Anlage - Stellungnahmen der Öffentlichkeit und Stellungnahmen der Behörden und sonstigen Träger öffentlicher Belange - zur Beschlussvorlage des Bebauungsplanes Nr. I/5 C „Freiheitsplatz/Atelierstraße, Erkelenz-Mitte - im Ausschuss für Stadtentwicklung, Bauen, Wirtschaftsförderung und Betriebe am 18.05.2021, des Haupt- und Finanzausschusses am 20.05.2021 und des Rates am 27.05.2021

Anlage zum Schreiben vom 15.05.2020 zur Stellungnahme der Öffentlichkeit während der frühzeitigen Beteiligung zum Bebauungsplan Nr. I/5 C „Freiheitsplatz/Atelierstraße“, Erkelenz-Mitte

**Stellungnahme zur Offenlage B-Plan Nr. I/5C „Freiheitsplatz/Atelierstraße“, Erkelenz-Mitte
AZ.: 612602**

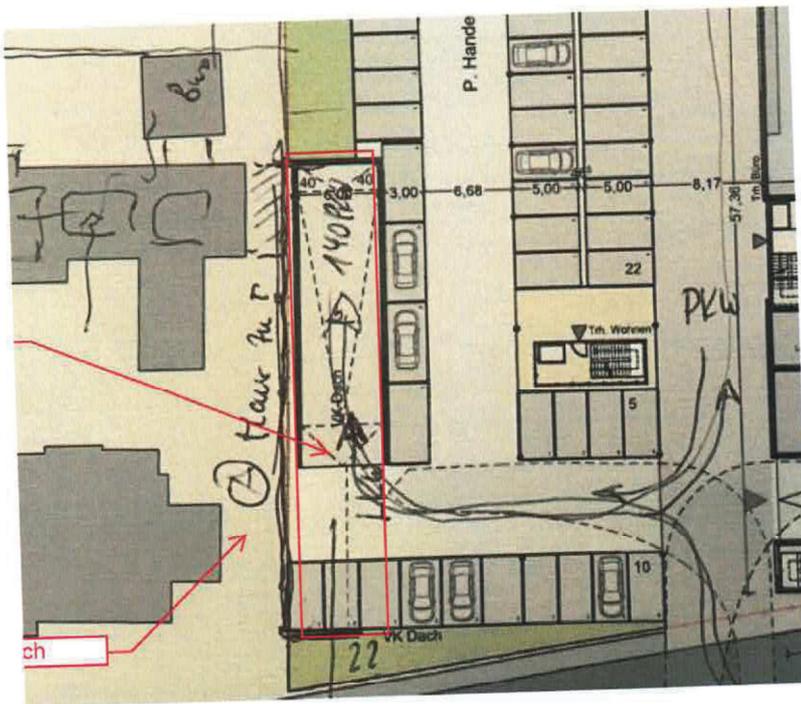
Die LKW-Anlieferung, ist unserer Meinung nach ungeeignet, da der LKW durch Rückwärtsfahrt über die von Ihnen beschriebene öffentliche Zuwegung setzen muss und in die Rampe Einzelhandel einfährt.

Im gleichen Bereich kreuzt der rückwärtsfahrende Anliefer-LKW in den PKW- und Fußgänger Verkehr.
Der Anliefer-LKW muss, um rückwärts in die Rampe fahren zu können, bis an die gemeinsame Grundstücksgrenze Wilhelmstraße 42 und 42 a fahren.

Hier stellt sich die Frage, welche Schallschutzmaßnahmen geplant sind.
 Das zukünftige Schallgutachten wird unsererseits im Detail geprüft.
 Der gesamte Anlieferverkehr und ein Großteil des PKW-Verkehrs wird über die Wilhelmstraße erfolgen.

Aus Vortrag
Junker + Kruse
Beispiel

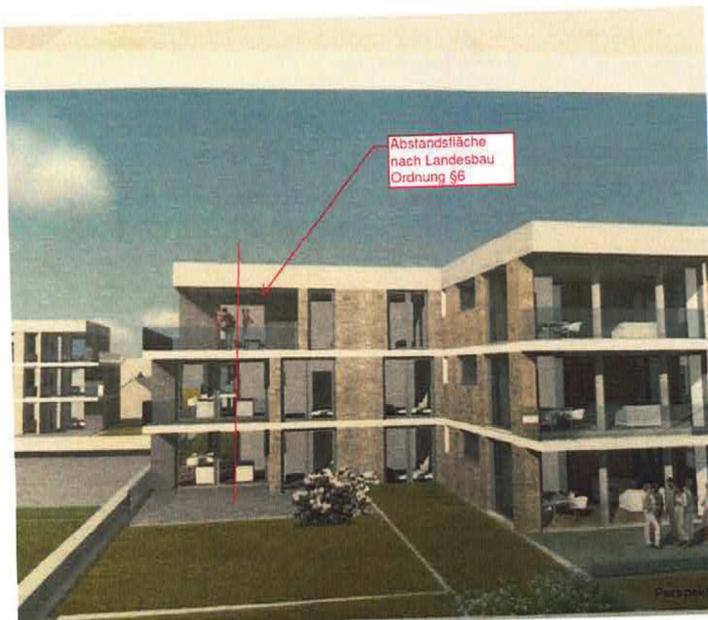
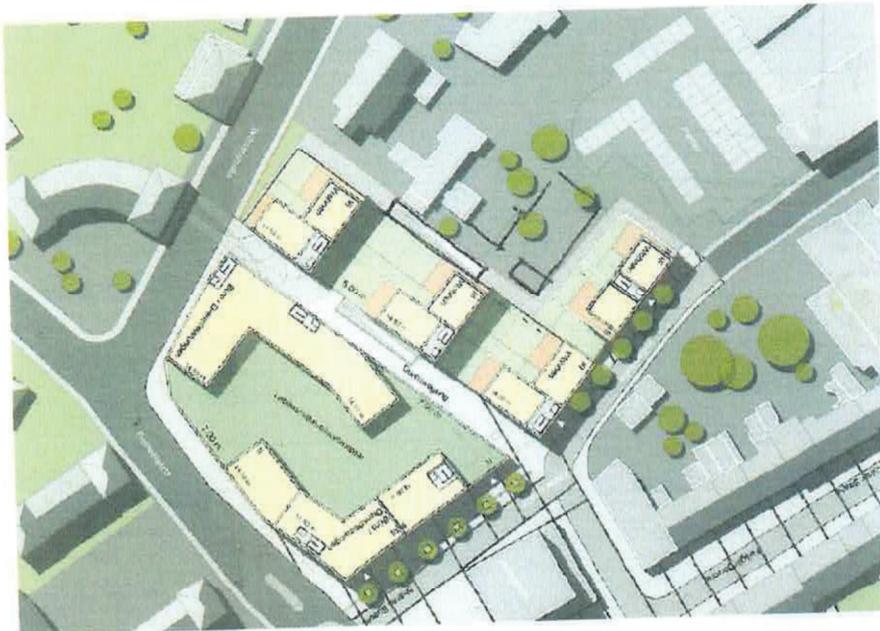
- Quartier **Wilhelm-/Mozartstraße** hochwertiger Wohnstandort
- (Klein)städtische Straßen mit zwei- bis viergeschossigen Gebäuden

Davon kann bei der jetzigen Planung zur Grenze Wilhelmstraße 42, 42 a mit einer Höhe von 16 m absolut keine Rede mehr sein.

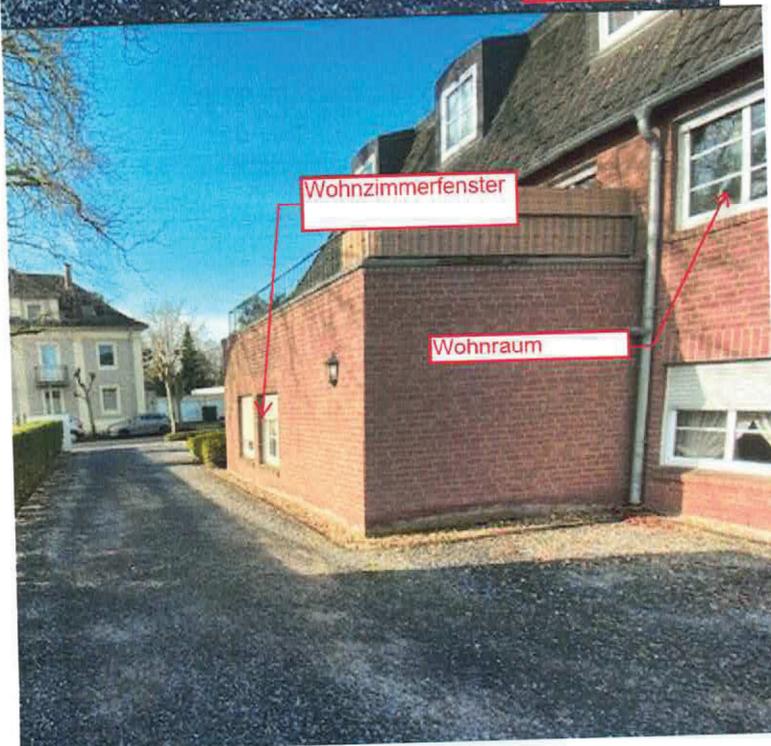
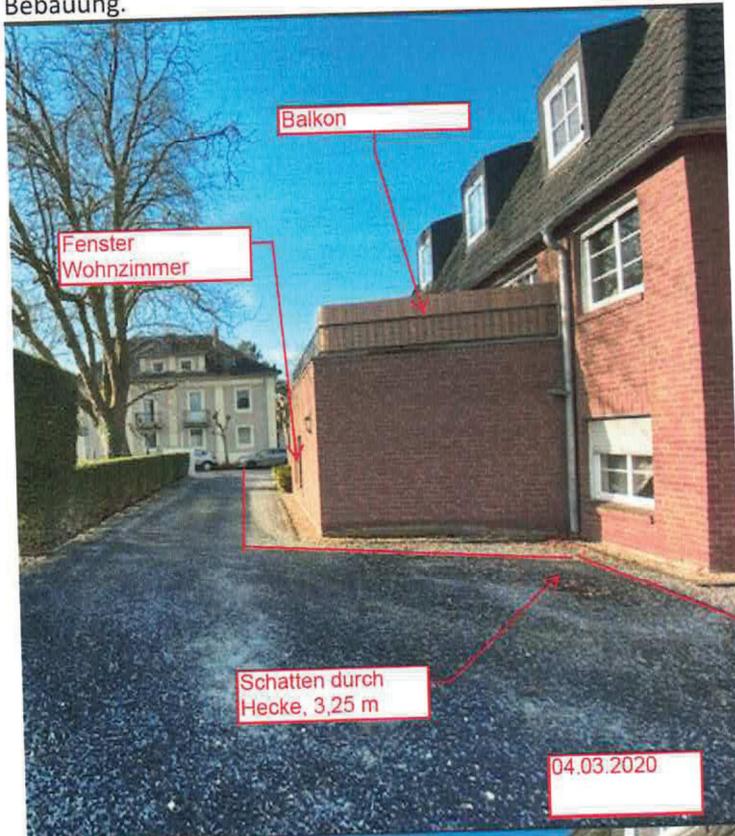
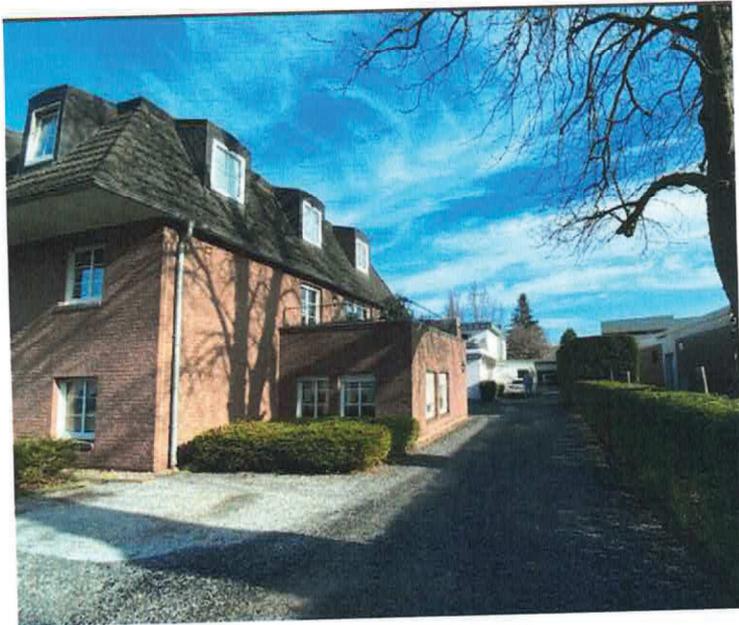
Selbst bei einem Zurücksetzen der 16 m hohen Bebauung ist mit einer massiven Verschattung der Bebauung Wilhelmstraße 42 – 42 a zu rechnen.
(im Sonnenstands Model ist die Bebauung Wilhelmstraße 42 a nicht eingetragen – man sieht jedoch die massive Verschattung in diesem Bereich)

Auf dieser Planskizze erkennt man, wie nah die massiv hohe Wohnbebauung (16 m) an die beiden Grundstücke Wilhelmstraße 42 und 42 a heranreicht.

Die Bebauung Wilhelmstraße 42, 42a sind jeweils nur 2-geschossig, wovon der vordere Baukörper (42 a) noch ein ausgebautes Dachgeschoss hat.

Auch die gegenüberliegende Bebauung ist 2-geschossig, mit ausgebauten Dachgeschossen. Eine 16 m hohe Bebauung bedeutet bei einer Regelgeschosshöhe von 2,85 m eine 5-6 geschossige Bebauung.

Auf diesem Foto ist zu erkennen, dass allein schon eine Hecke von 1,5 m eine relativ große Verschattung erzeugt. Bei einem 16m hohen Gebäude ist eine Verschattung zu erwarten, die nicht hinnehmbar ist.

Zu Punkt 3 Geh- und Fahrrecht Garage rückwärtiger Ausgang

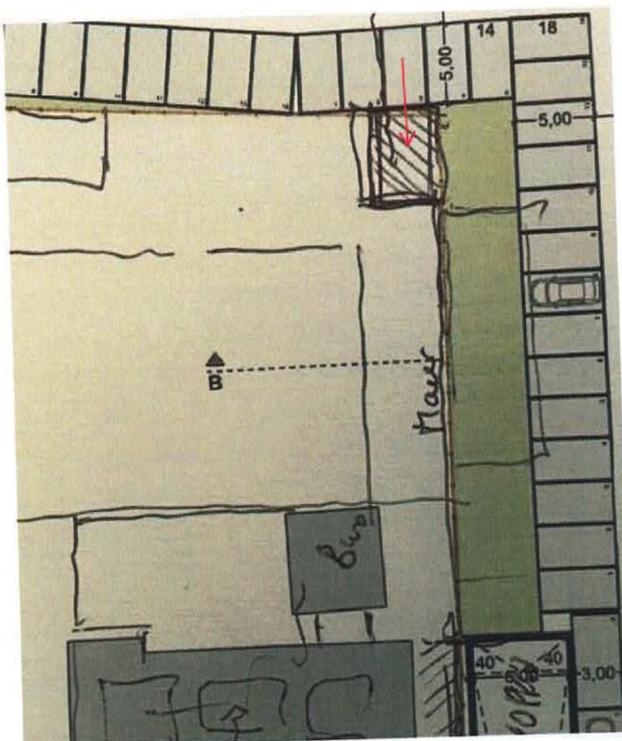
Im rückwärtigen Grundstücksbereich Haus Wilhelmstraße 42 / Vorhabengrundstück, befindet sich eine Garage mit rückwärtiger Ausfahrt. Diese Ausfahrt ist jahrzehntelang in Benutzung – eine Durchwegung muss sichergestellt sein.

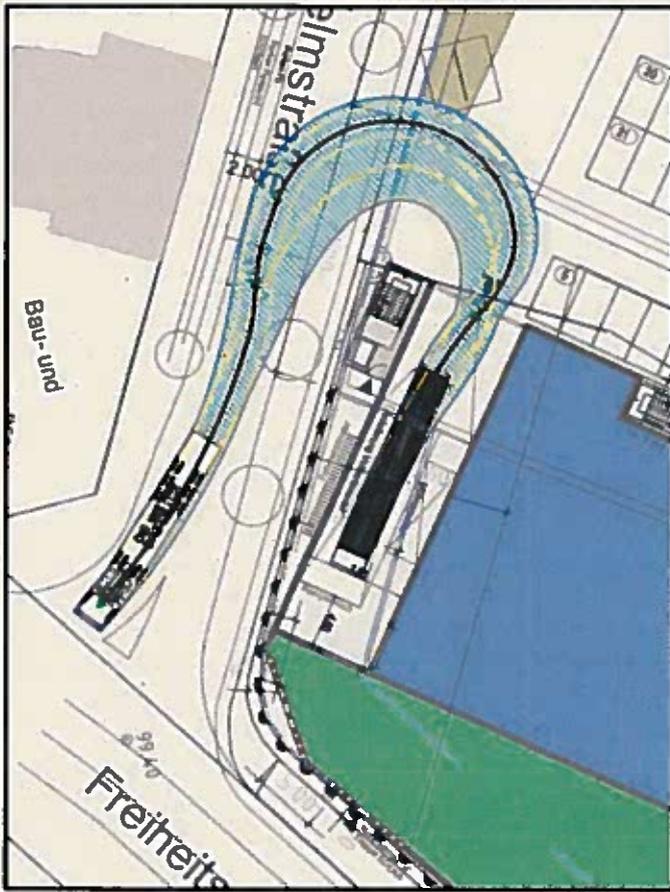
Die Anlieferung der Märkte soll nur von der Rückseite (Wilhelmstraße) erfolgen.

Die Hauptanlieferung des Vollsortimenters sowie des Fachmarktes soll über die Wilhelmstraße abgewickelt werden und vorrangig über die Anschlussstelle Erkelenz Ost erfolgen. Die Routen-

Der Ersteller des Gutachtens hat sich vermutlich die örtliche Situation nicht angesehen.

Der Busverkehr und der weitere PKW Verkehr führen schon jetzt zu Staus und Verkehrsbehinderungen.

Ohne eine verkehrliche Anpassung der Wilhelmstraße im vorderen Bereich wird es hier zu erheblichen Verkehrsproblemen (Rückstau usw.) kommen.

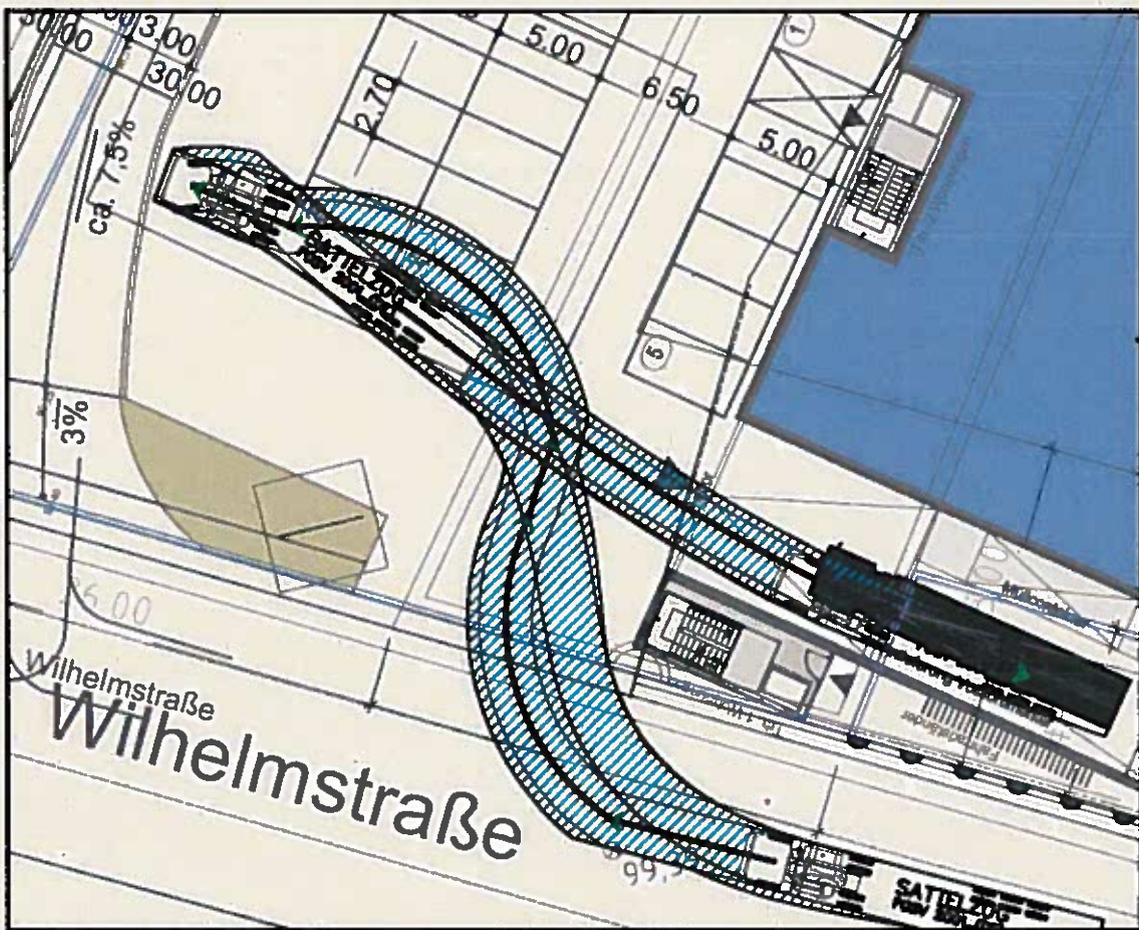
Aus dem im Gutachten befindlichen Planausschnitt ist zu entnehmen, dass der Anlieferer LKW mit einer 180° Drehung das Grundstück verlassen muss.

Die Anlieferung erfolgt von der Wilhelmstraße und stösst fast bis an die Grenze des Gebäudes Wilhelmstraße 42 a an.

Durch die geplante Einhausung der Anlieferung ist hier eine trichterförmige Schallausweitung in Richtung Wohnbebauung Wilhelmstraße 42 und 42 a zu erwarten.
